大型ダブルキャブ車のかじ取装置のリコールについて

平成 20年6月18日

リコール届出番号2133

平成20年6月17日、日産ディーゼル工業株式会社は下記のリコールを国土交通大臣に届け出しました。

改善箇所説明図

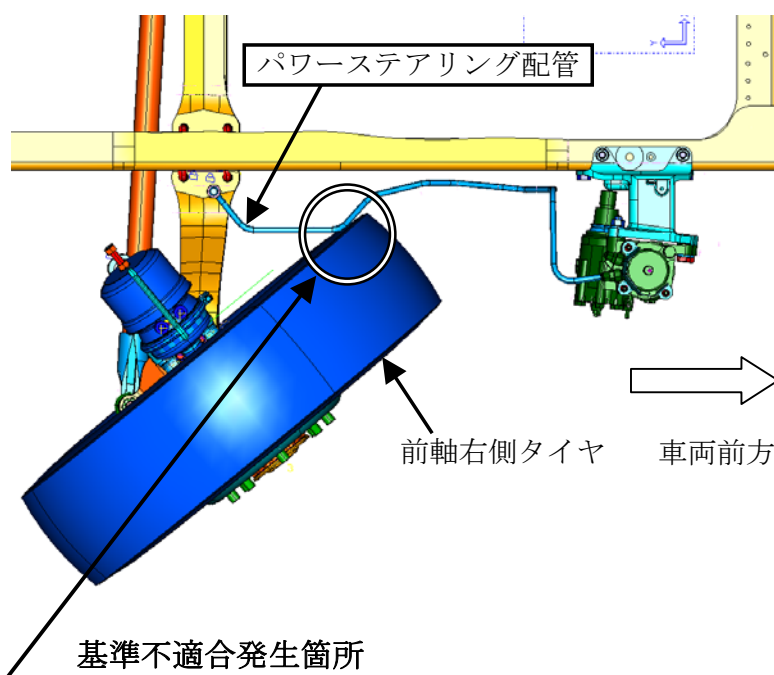
大型ダブルキャブ車において、パワーステアリング配管の形状が不適切なため、ステアリングを最大限度まで切った状態で段差等を通過した場合、タイヤが当該配管と接触するものがある。そのため、そのままの状態で使用を続けると、接触部分が損傷し、最悪の場合、オイルが漏れ、ステアリングの操舵力が過大になるおそれがある。

改善の内容
全車両、パワーステアリング配管を対策品に交換する。

識別: パワーステアリング配管に、白色または黄色ペイントを塗布する。
